Wyjaśnienia treści SWZ (zestawy 60, 61, 64, 70, 71, 73, 74)

Dotyczy: postępowania prowadzonego w trybie przetargu nieograniczonego, o wartości szacunkowej powyżej progów unijnych, w oparciu o przepisy ustawy z dnia 11 września 2019r. Prawo zamówień publicznych (Dziennik Ustaw z 2022r., poz. 1710), którego przedmiotem jest: „*Budowa budynku dydaktycznego wraz z garażem podziemnym polegająca na rozbudowie i przebudowie budynku biblioteki Uniwersytetu Papieskiego Jana Pawła II w Krakowie*” znak sprawy ZP.240.22 – 32.

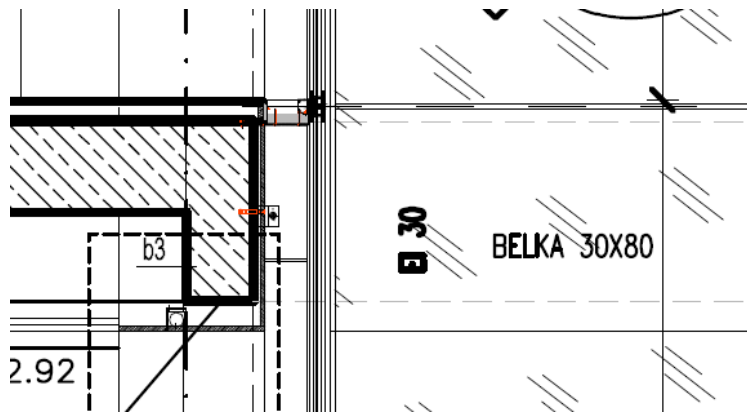
17. Podstawowym obowiązkiem Inwestora jest przekazanie placu budowy Wykonawcy na cele budowy zgodnie z pozwoleniem na budowę. Prosimy o potwierdzenie, iż plac budowy zostanie przekazany Wykonawcy robót nieodpłatnie oraz przejazd przez teren objęty pozwoleniem na budowę będzie swobodny i bezpłatny.

Odp.: Zamawiający potwierdza, że plac budowy zostanie przekazany Wykonawcy robót nieodpłatnie oraz przejazd przez teren budowy będzie swobodny i bezpłatny. Zamawiający informuje, że zgodnie z poniższym schematem na I etapie realizacji umowy należy zachować miejsca parkingowe dla pracowników Biblioteki.
